Vorhabenbezogener Bebauungsplan Nr. 306 "Johann - Quadt - Straße"

**1. Änderung des Flächennutzungsplanes. Vorhabenbezogener
Bebauungsplan Nr. 306 „Johann-Quadt-Straße**

**1. Änderung des Flächennutzungsplanes der Stadt Sankt Augustin;
Bebauungsplan Nr. 306 „Johann-Quadt-Straße“;
Beteiligung der Behörden und sonstigen Träger öffentlicher Belange gem.
§ 4 (1) BauGB**

Wendeanlagen für Müllsammelfahrzeuge (Dreiachser)

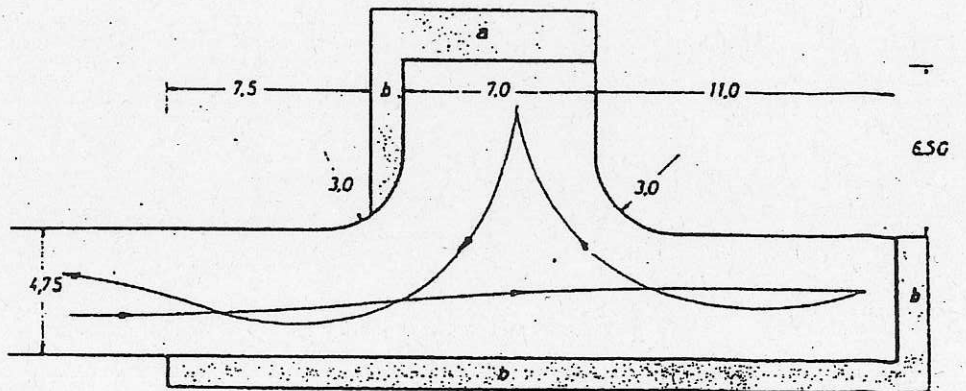
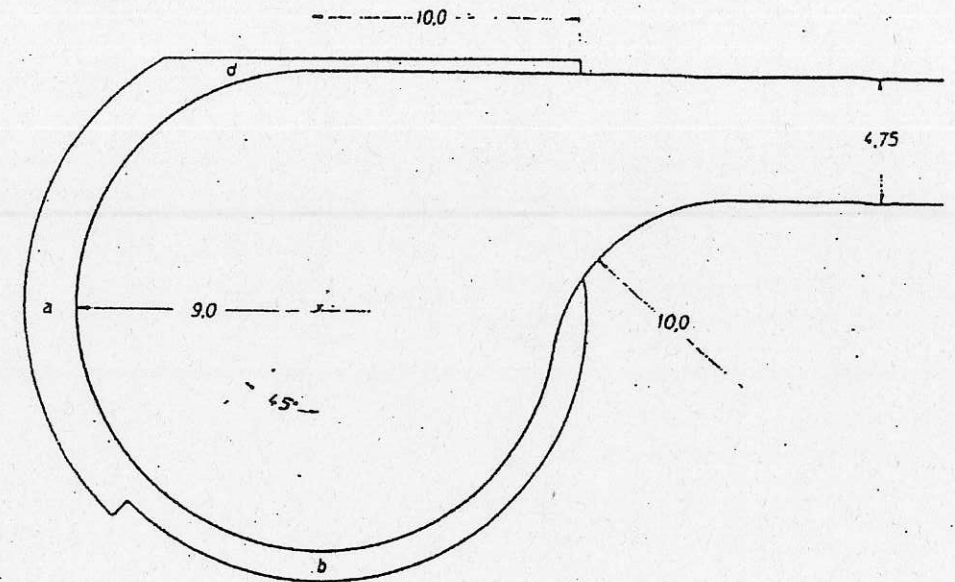
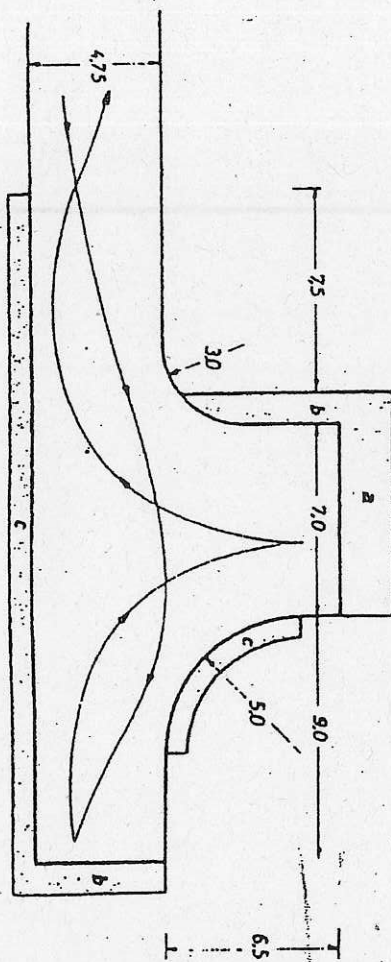
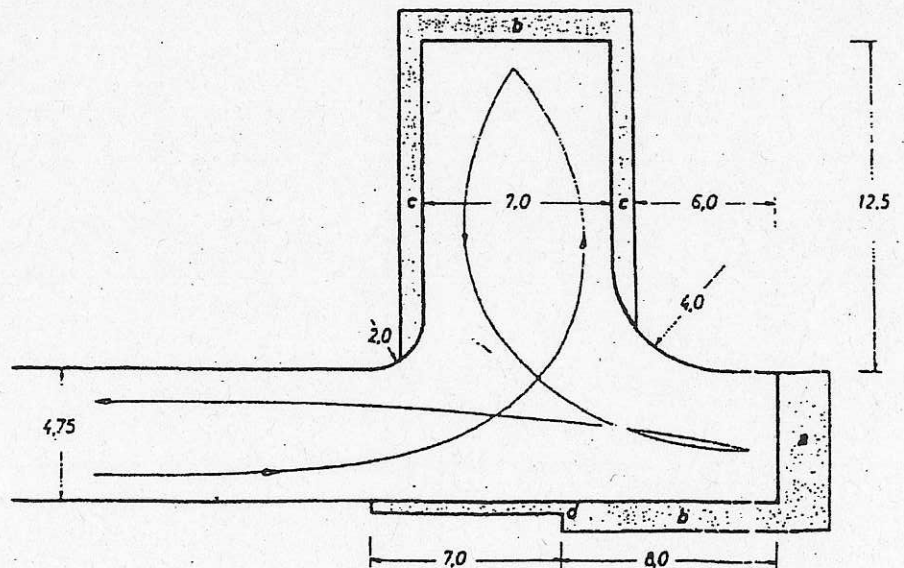
Des weiteren können drei Wendehämmer Ihrer Auswahl für **Dreiaxser-Müllgroßraumfahrzeuge** benutzt werden (siehe Beiblatt).

Wendehämmer sind so anzulegen und zu bemessen, daß nur ein ein- oder zweimaliges Zurückstoßen erforderlich ist. Bei den Abmessungen sind die notwendigen Freiflächen für die Fahrzeug-Überhänge zu berücksichtigen.

Freiflächen für Fahrzeug-Überhänge:

- a = 2,0 m (Fahrzeugheck)
- b = 1,2 m (Fahrzeugfront)
- c = 0,8 m (vorn links/rechts)
- d = 0,4 m (seitlich links/rechts)
